飛鳥山公園の魅力向上事業 計画変更概要書

変更内容

完成イメージ図

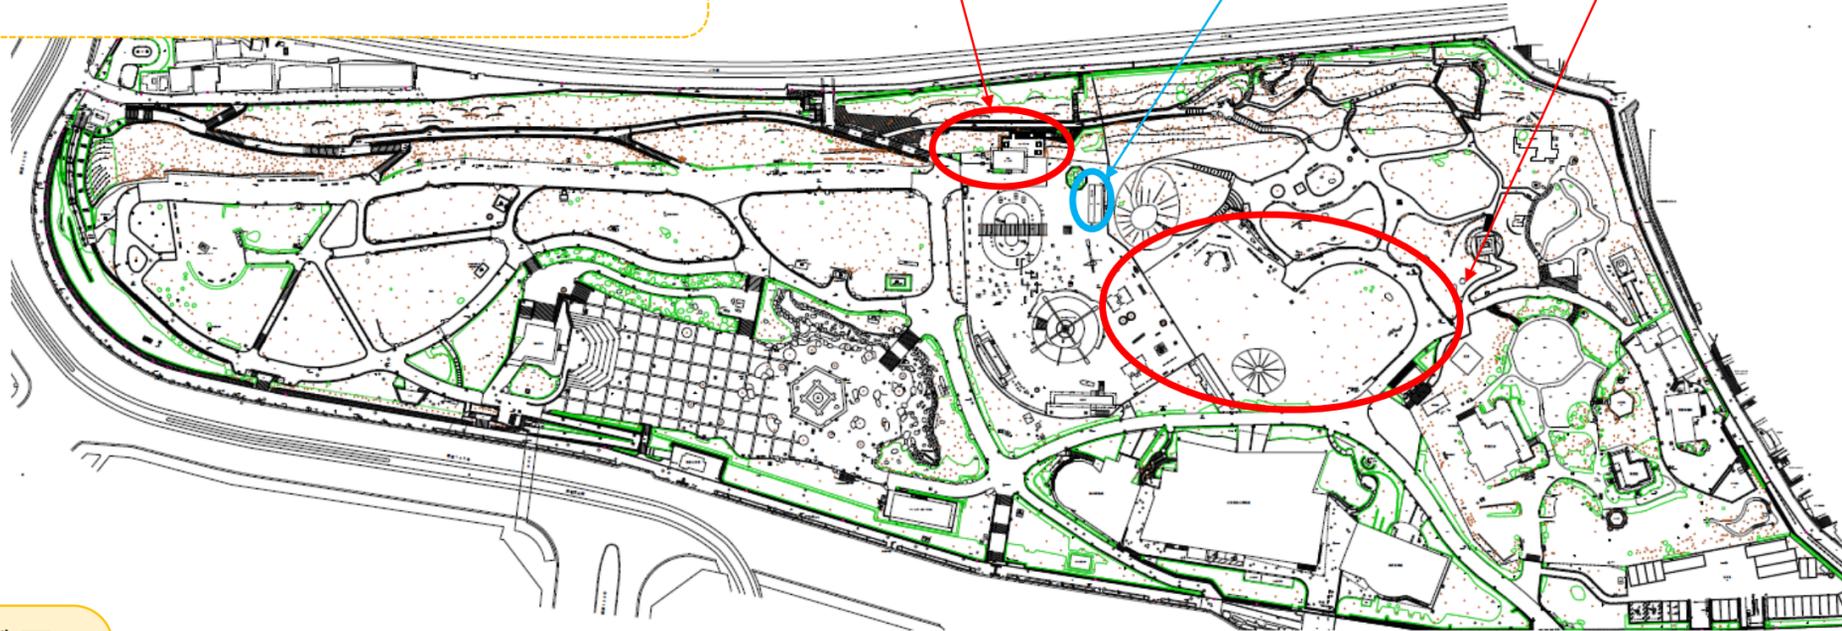
変更内容1. カフェレストランの位置変更
当初計画以上に樹木伐採が必要と判明したため、最小限の伐採と、移植対応のできる位置へ変更しました。

変更内容2. 多機能東屋をパーゴラへ変更
がけ条例への対応のため、日よけ対応型のパーゴラへ変更しました。
